Șurub nou pentru rola întinzătoare 531 0342 30

531 0342 30

INA 0015

Fig. 1: 531 0342 30

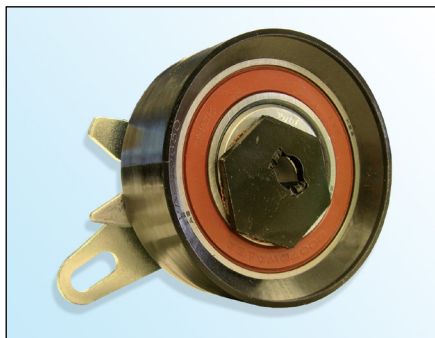
Ca rezultat al dezvoltării continue a produselor noastre și din dorința de a avea produse de cea mai bună calitate, LuK AS furnizează pentru rola întinzătoare **531 0342 30** un nou tip de șurub (**fig. 3**).

- Cap plat Torx
- Cap șurub $\varnothing 18,5$ mm
- Clasă **10,9**
- Blocare filet în zona mediană a șurubului
- Grad sporit de auto-blocare

LuK AS recomandă înlocuirea șurubului original (**Fig. 2**) cu șurubul furnizat.

Forță strângere: $20 \pm 1,5$ Nm
